## 第25回 高輪築堤調査・保存等検討委員会【部会②】

日時: 2022年12月26日(月)

資料1

## 第24回 高輪築堤調査・保存等検討委員会【部会②】

## 6-2. 遺構への配慮②(地中梁施工時の範囲縮小)【レールレベルの高い区間】

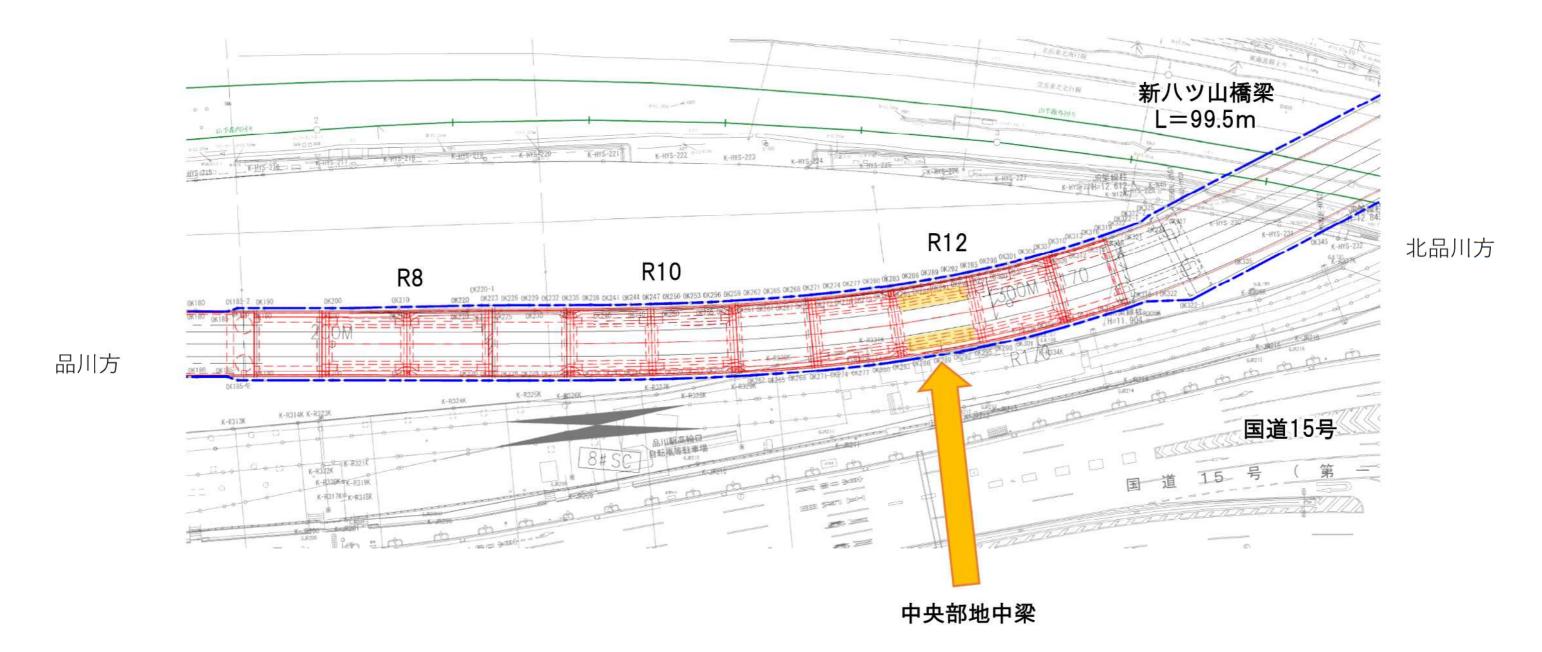
・地中梁の施工計画は,施工スペースを勘案し,地中梁から1m外側にシートパイルを打設後,内部全範囲を掘削する計画

・シートパイル打設位置を可能な限り縮小し、可能な限り掘削量減らすことが可能
